Rapport d'analyse environnementale

**Projet de protection des berges de la baie des Ha! Ha!,
secteur du chemin de la Batture, sur le territoire de
l'arrondissement de La Baie par Ville de Saguenay**

Dossier 3211-02-191

Le 26 janvier 2004

FIGURE 3 : LOCALISATION DES CARRIÈRES POTENTIELLES

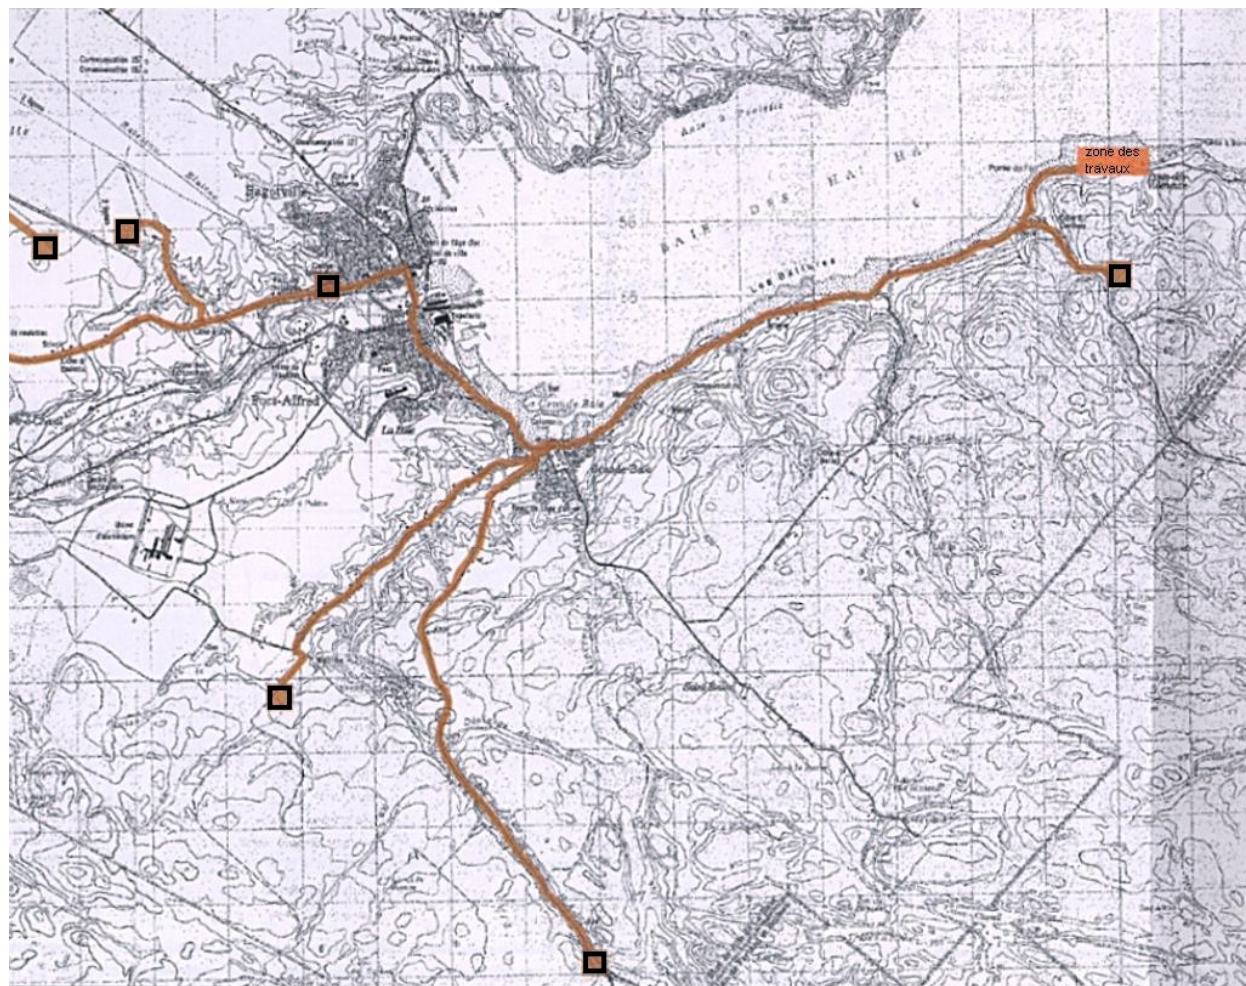
Nous trouverons à la figure 3 la localisation des six carrières potentielles appelées à fournir les matériaux d'enrochement. Nous pouvons remarquer que le trajet des camions, de chacune de ces carrières au site des travaux, passe toujours par la route 170, peu importe sa localisation.
